MODIFICATION CABLAGE DES CLIGNOTANTS

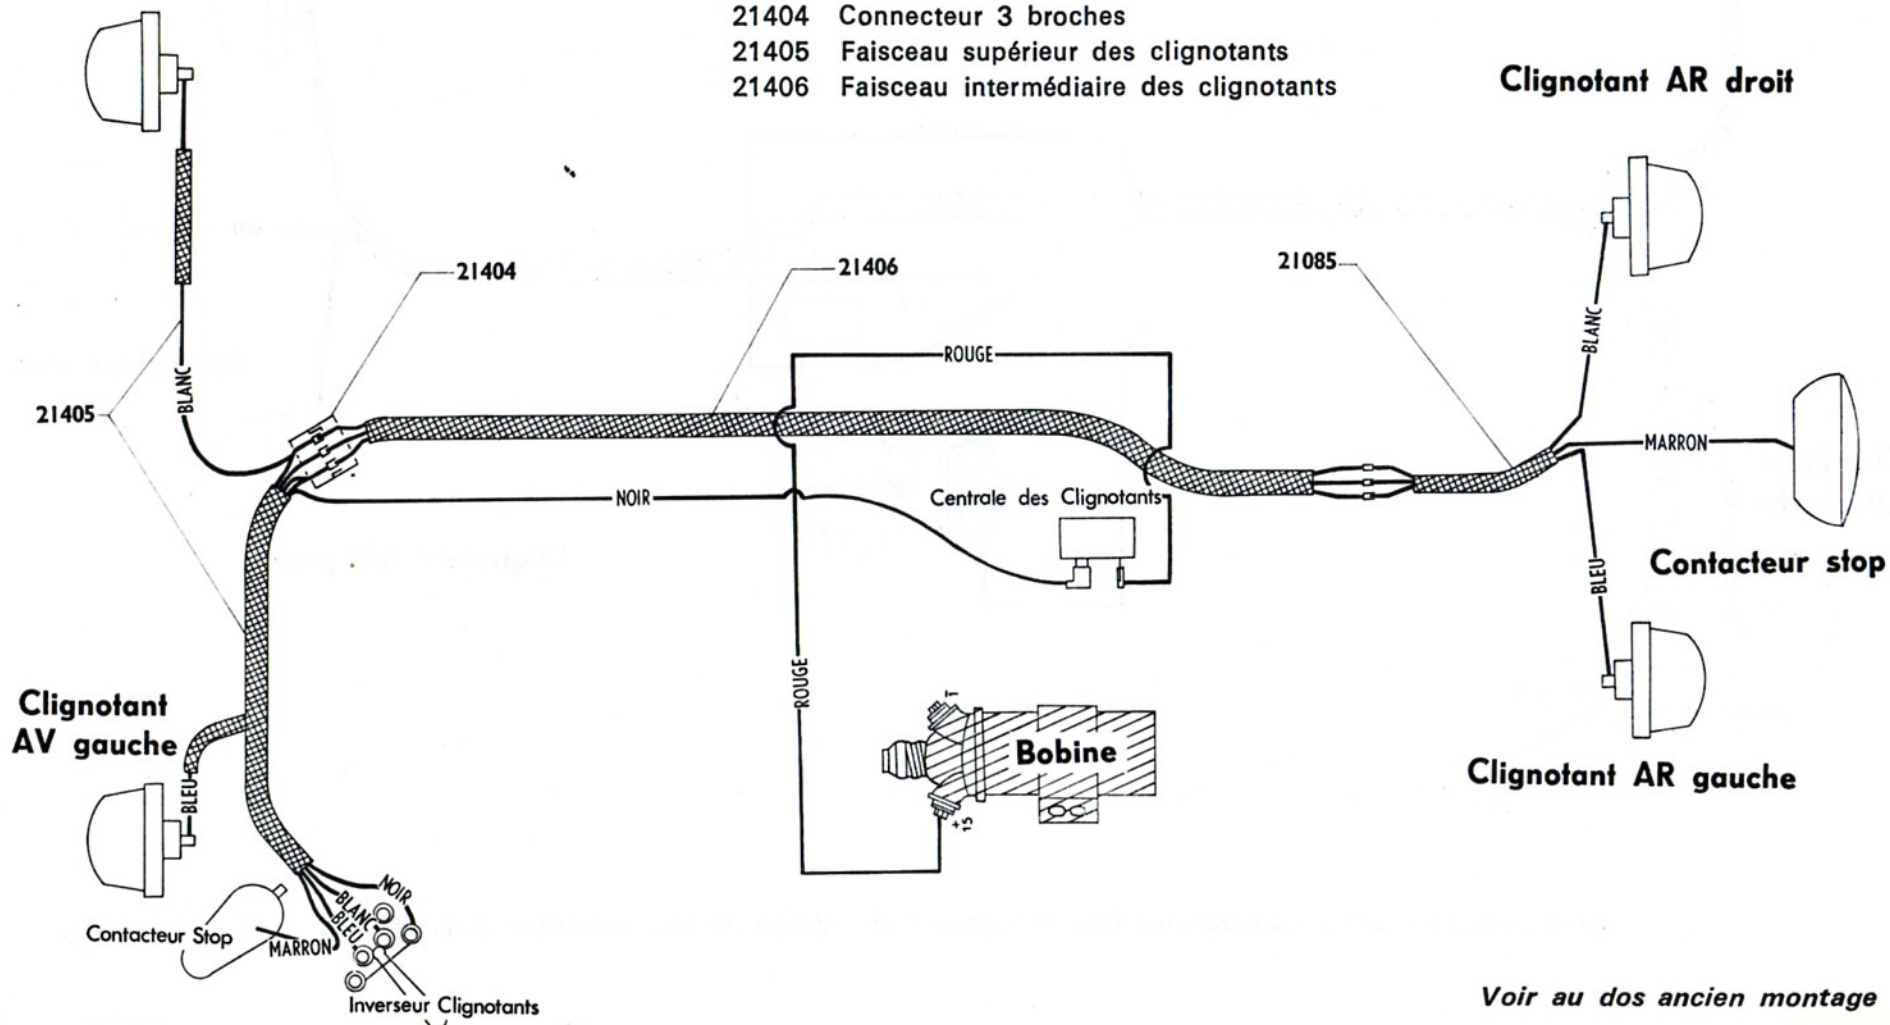
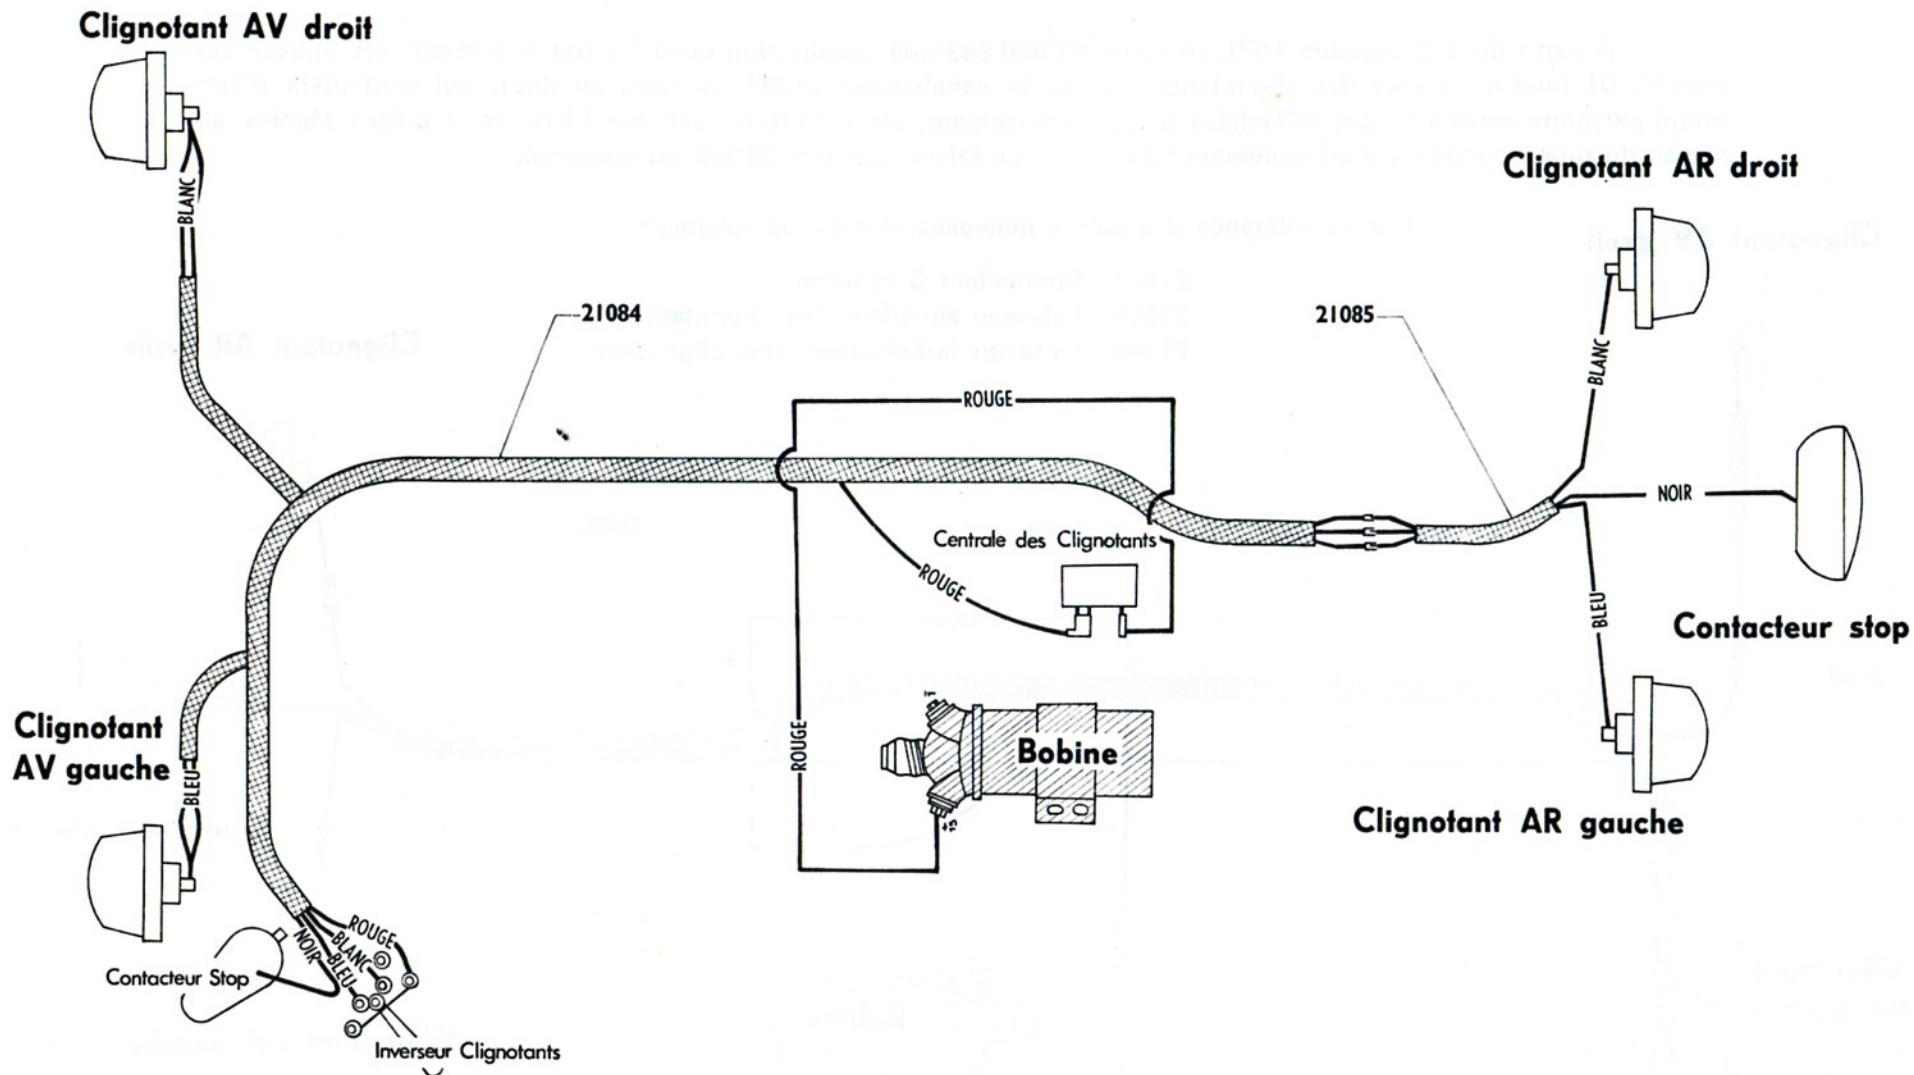
A partir du 2 Septembre 1971, n° cadre 93.506.883 une canalisation nouvelle (en 3 pièces), est utilisée sur type 93 DL pour le cablage des clignotants, l'ancienne canalisation 21084 (schéma au dos), qui continuera d'être fourni par notre service Pièces Détachées jusqu'à épuisement, est remplacée par une filerie en 2 pièces réunies au niveau du tube direction par un connecteur amovible. Le faisceau arrière 21085 est conservé.

Ci-dessous référence des pièces nouvelles et nouveau schéma :

- 21404 Connecteur 3 broches
- 21405 Faisceau supérieur des clignotants
- 21406 Faisceau intermédiaire des clignotants

ANCIEN MONTAGE valable jusqu'au 2 Septembre 1971
